Dotyczy postępowania o udzielenie zamówienia publicznego pt. "Budowa sieci kanalizacji tłocznej i grawitacyjnej wraz z przyłączami i pompowniami ścieków w msc. Kurów".

znak ZP.271.4.2014

### **WYJAŚNIENIE nr 1**

**PŁYTA FUNDAMENTOWA MONOLITYCZNA  
PRZEPOMPOWNI PREFABRYKOWANEJ, POLIMEROBETONOWEJ**

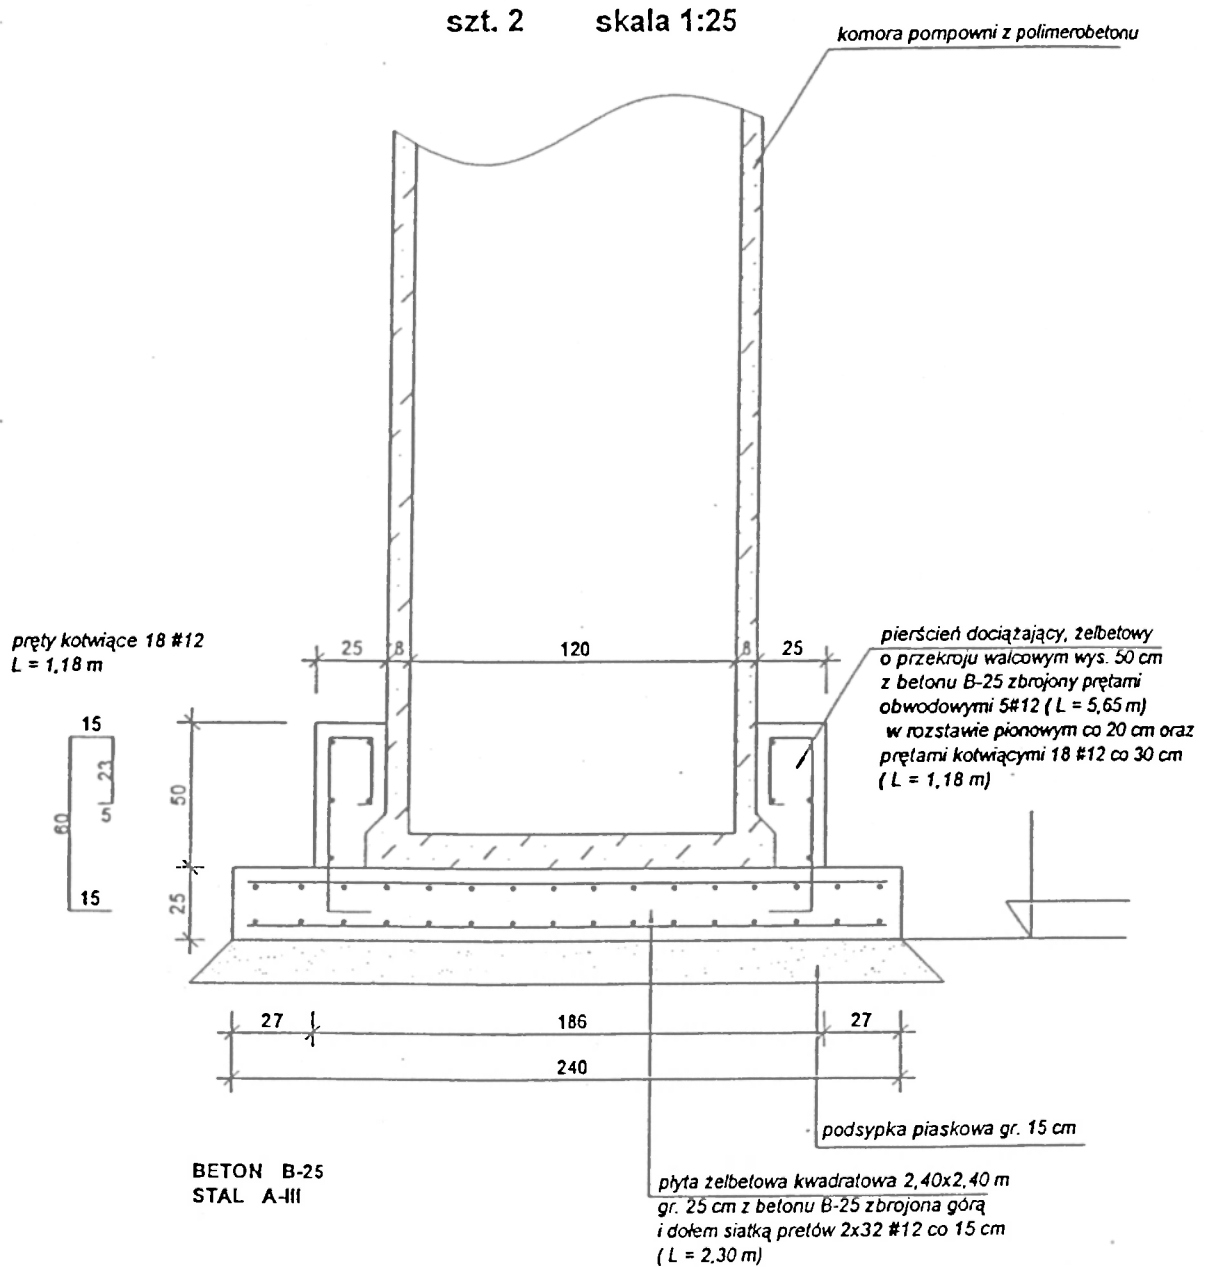
Prosimy o zamieszczenie na stronie zamawiającego dokładnego projektu dotyczącego poszczególnych pompowni ścieków zaprojektowanych na wyżej wymienione zadanie.

Pompownie ścieków należy wykonać zgodnie z opisem pkt 15 dokumentacji ( część opisowa).

Sposób montażu pompowni w gruncie należy wykonać zgodnie z załączonym rysunkiem.
